# **ESTUDO DE IMPACTE AMBIENTAL**

## **ADITAMENTO**

### **PEDREIRA DE AREIA**

### **“CAMARÇÃO N.º 4”**

Figura 1 - Área de projeto sobre extrato da Planta de Condicionantes - REN, da Proposta de Revisão do PDM de Alcobaça.

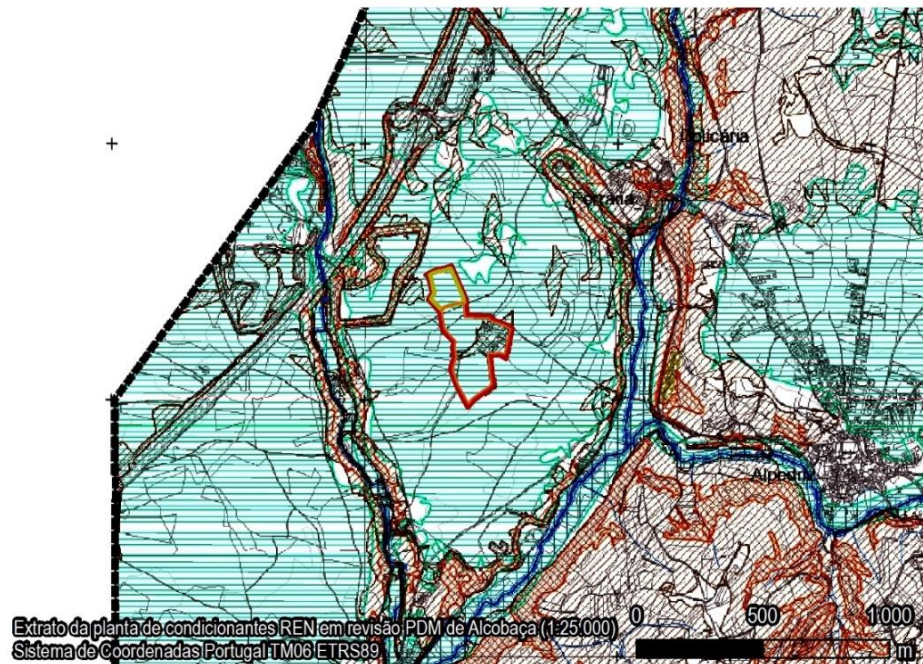
- **Integrar extrato da Carta de REN de Alcobaça em elaboração no âmbito da revisão do PDM;**

O extrato da carta de REN de Alcobaça em elaboração para a revisão do PDM apresenta-se na Figura 1.

Figura 2 – Limites, acessos, distâncias, outras fontes de emissão e localização do ponto de medição de PM10.

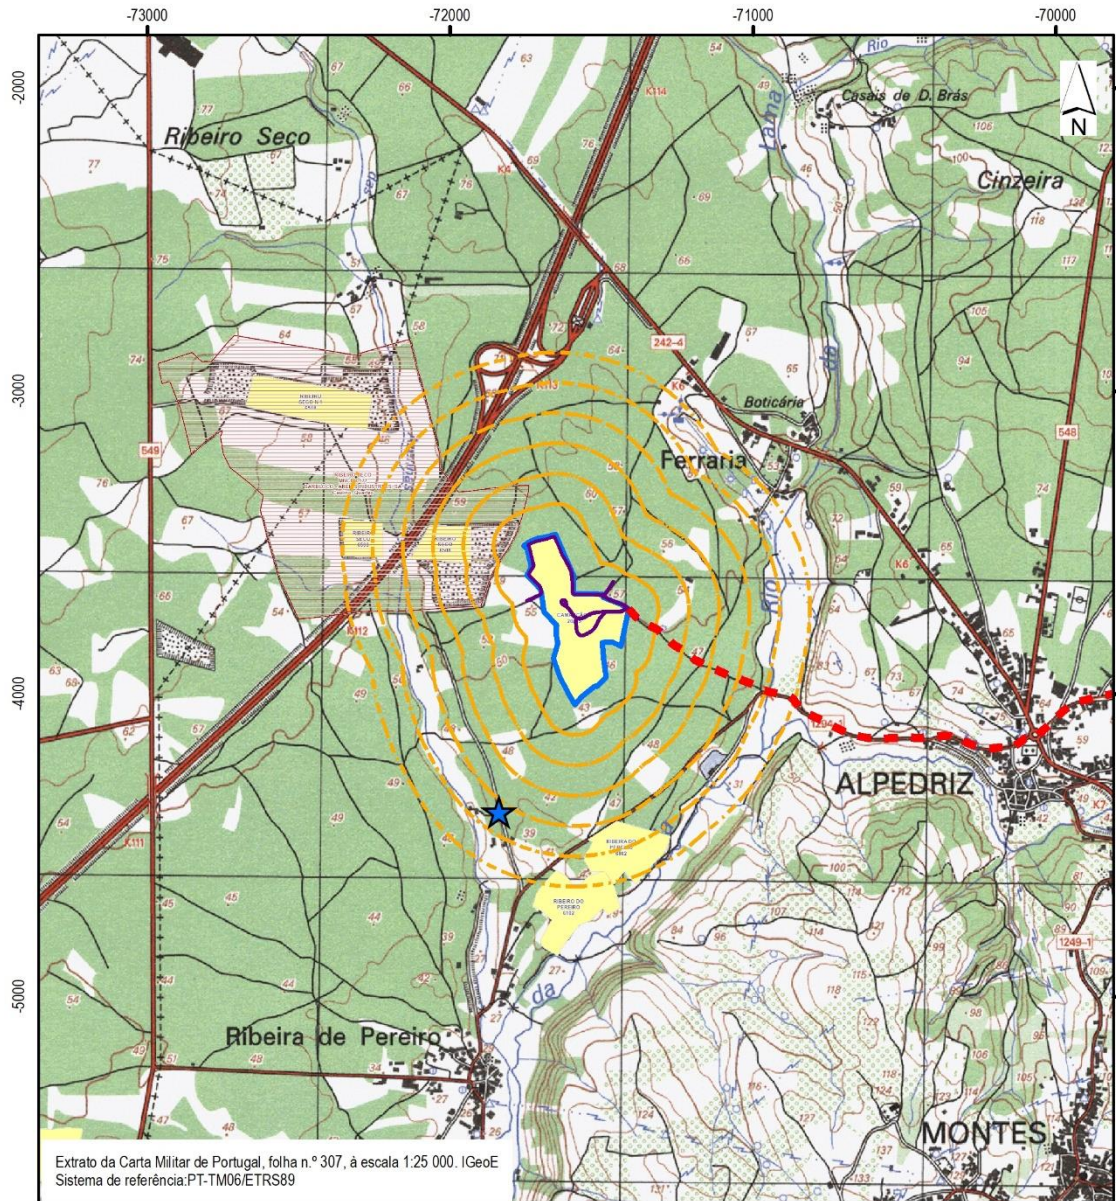
**14. Apresentar cartografia com a identificação e localização:**

- **dos recetores sensíveis mais próximos, nas várias direções, identificando o ponto monitorizado,**
- **de outras fontes de emissão**
- **a demarcação do limite da área do projeto, da área de exploração atual e futura**
- **dos respetivos acessos internos e externos (identificar as vias pavimentadas e não pavimentadas).**

Apresenta-se na Figura 2 a informação solicitada nesta questão.

De referir que se tomou como referência para outras fontes de emissão as explorações existentes na envolvente e que foram apresentadas nas Figuras IV.12 (pedreiras, página IV.80) e IV.13 (concessões mineiras, página IV.81).

Figura 3 – Mapa de dispersão de partículas em suspensão – média anual (sem níveis de fundo).

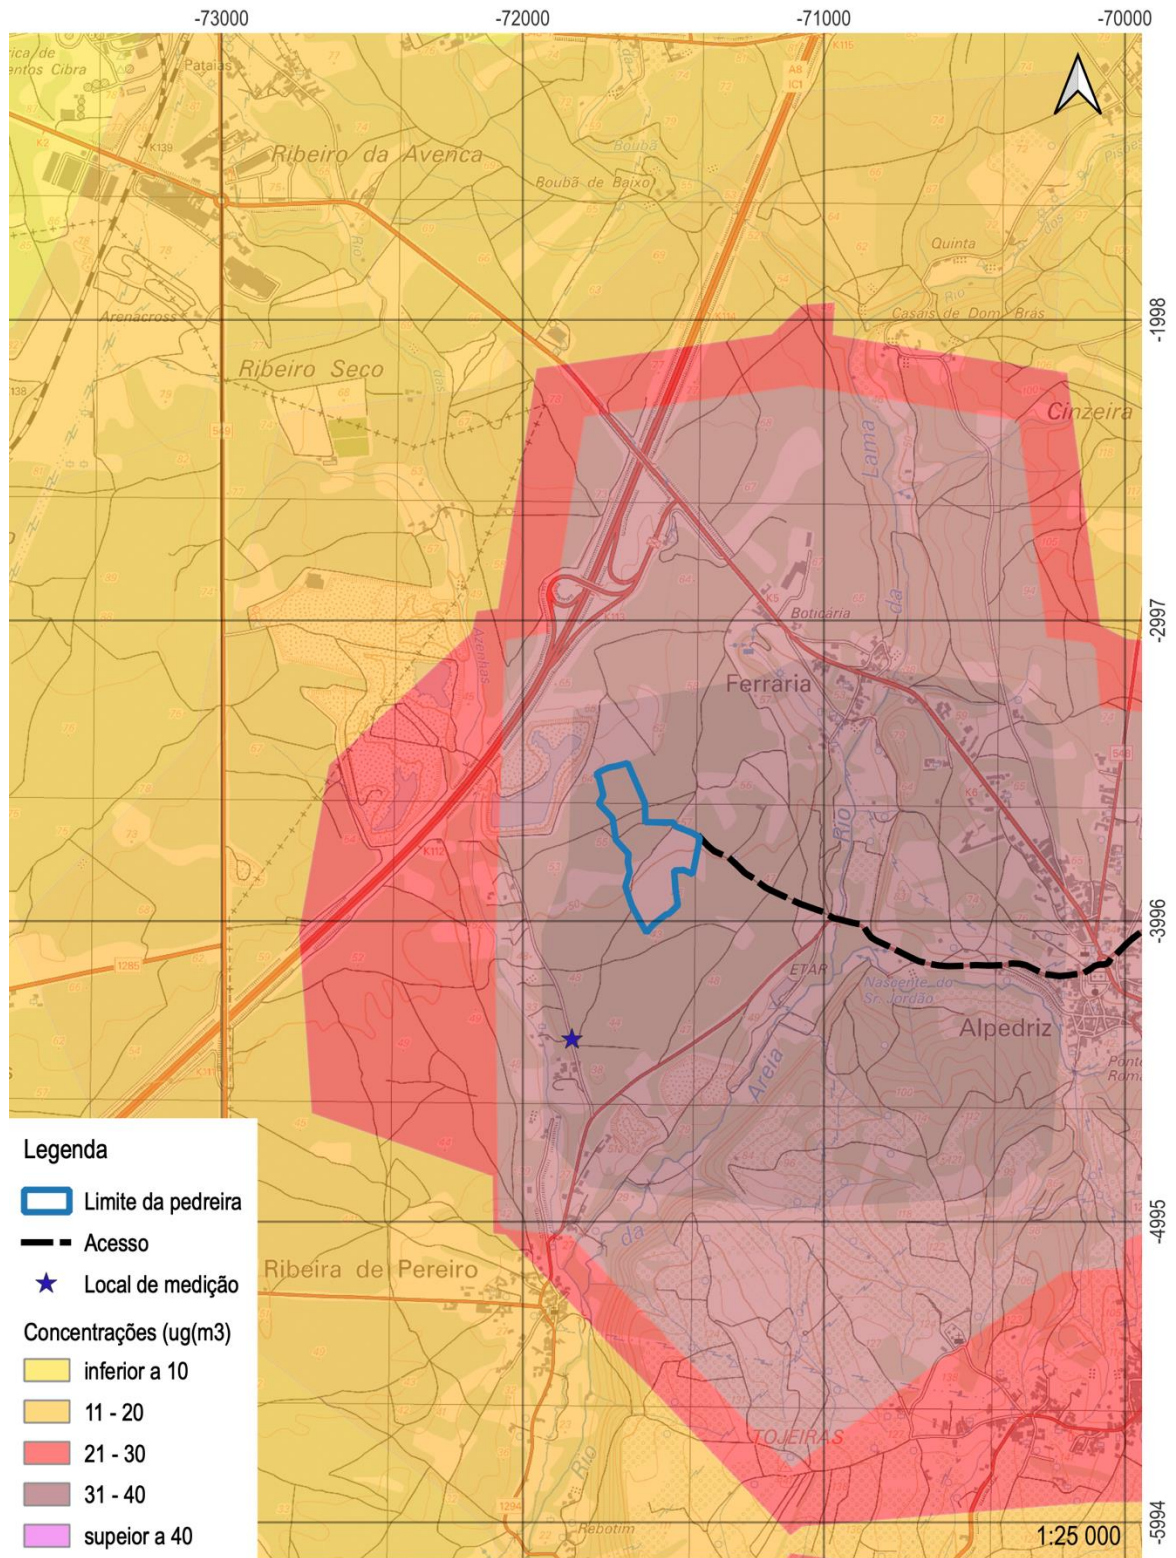
**16. Identificar a concentração de fundo de PM10 considerada na modelação e explicitar a que diz respeito. Apresentar resultados da modelação sem considerar os níveis de fundo junto ao recetor monitorizado e comparar com os resultados da monitorização e da modelação com níveis de fundo. A legenda dos mapas das concentrações deve ser revista no sentido de permitir verificar a variação espacial das concentrações.**

A concentração de fundo considerada na modelação diz respeito à estimativa da média anual apresentada na situação de referência, constante no Relatório Síntese entregue, e que é de 28 µg/m<sup>3</sup>.

Na Figura 3 e na Figura 4 apresentam-se os mapas de dispersão de PM<sub>10</sub> considerando os níveis de concentração gerados pela laboração da pedreira Camarção n.º 4, não considerando os níveis de fundo.
